INFORME TECNICO DARH N° 243.-/

REFERENCIA : Revisión solicitud de aprobación de proyecto denominado "Proyecto de modificación de cauce, tramo de canal de riego Lo Pérez"

EXPEDIENTE : V.P.-1304-2249

PETICIONARIA : INMOBILIARIA LOS SARMIENTOS DE ISLA DE MAIPO SPA

Figura N° 3. Vista transversal de disposición de tubería.

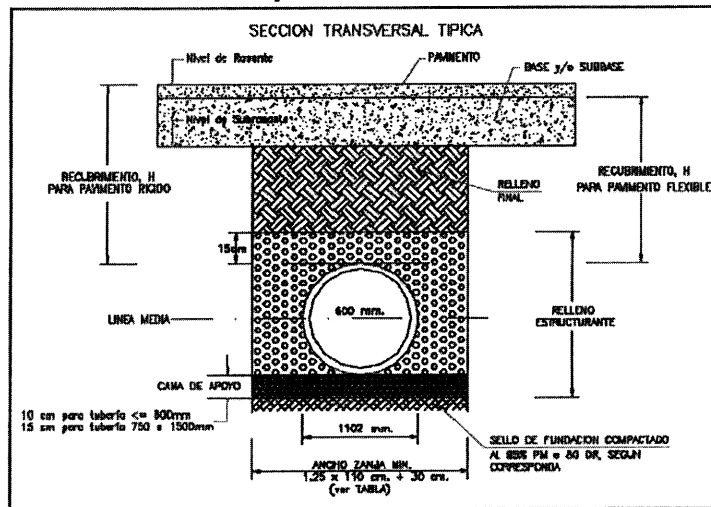
9.6.2 Se deberá indicar la situación que se proyecta sobre la parte superior del tramo del Canal Lo Pérez a entubar. En el caso de contemplar vereda u otro elemento estructural, se deberá realizar análisis estructural contemplado para las zonas del canal, considerando los mismos aspectos señalados en el numeral anterior, según corresponda. Indicando en memoria técnica y planos de detalle, la disposición que tendrá la parte superior del canal entre las cámaras de inspección proyectadas, presentando según corresponda el respectivo análisis estructural de la tubería de HDPE de diámetro 600 mm.

9.10.3 Se deberá incorporar plano de detalle de la disposición de la tubería HDPE de 600 mm a lo largo del canal, considerando la situación particular del canal, no se aceptan imágenes referenciales del Manual de Carreteras. Importante señalar que la información de medidas y materialidad deben estar en concordancia con los documentos de especificaciones técnicas generales y especiales.

Figura N° 4. Vista transversal de cámara de inspección tipo.

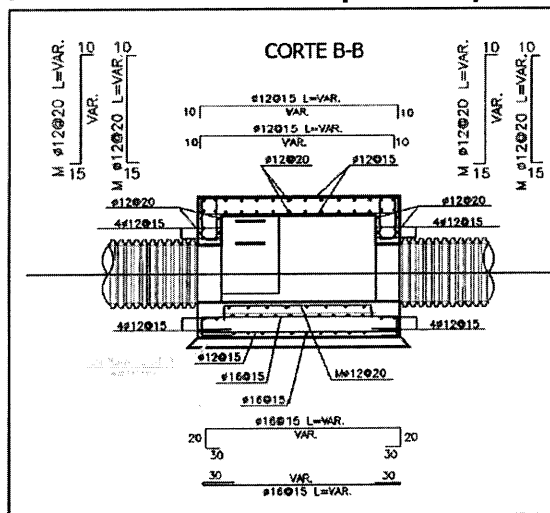
9.6.1 En la presentación se indica que se contemplan 11 cámaras de inspección. Al respecto, se deberá incorporar un análisis estructural de estas obras, considerando aspectos de bases de cálculo, cálculo estructural de cada uno de los elementos, cálculo de la flotación, cálculo de subpresiones, cálculos de estabilidad general en taludes, entre otros, según corresponda. Se debe además entregar los planos de ingeniería estructural de detalle asociados, a escala adecuada.

9.10.4 Presentar planos de detalles de cada una de las 11 cámaras de inspección, considerando la incorporación de descenso de fondo de al menos 50 centímetros, y cuyas medidas permitan que éstas sean visitables y permitir su limpieza. Esto debido a que los planos adjuntados el tamaño de las vistas y su rotulado (pequeño), no permiten evaluar sus dimensiones.
